Art.nr. 1888 600 150 og 1888 998 101

Fig. 2: Clutch, endret konstruksjon

Fig. 1: Clutch

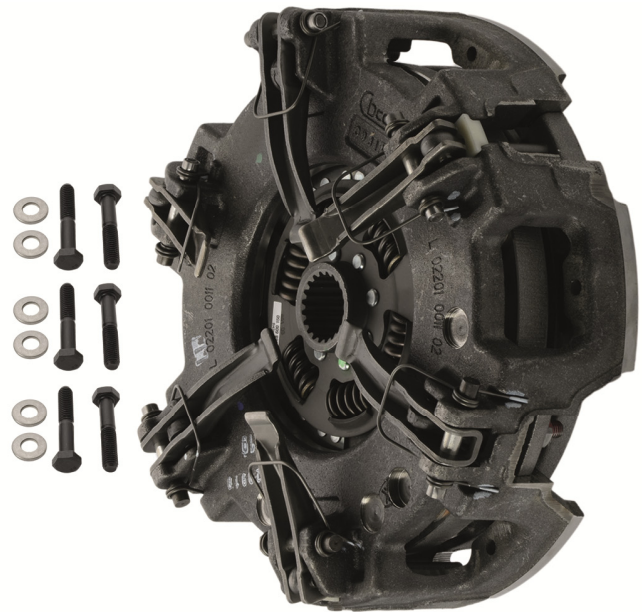
Clutchene med luftet clutch hus, torsjonsfjær og sinterbelegg (art.nr. 1888 600 150 og 1888 998 101) erstatter clutchene (art.nr. 1888 600 117, 1888 600 119 og 1888 634 006).

Clutchen med ventilert hus kan monteres uten modifikasjoner på svinghjulet.
Seks skruer M8x1,25x45 er vedlagt leveransen.
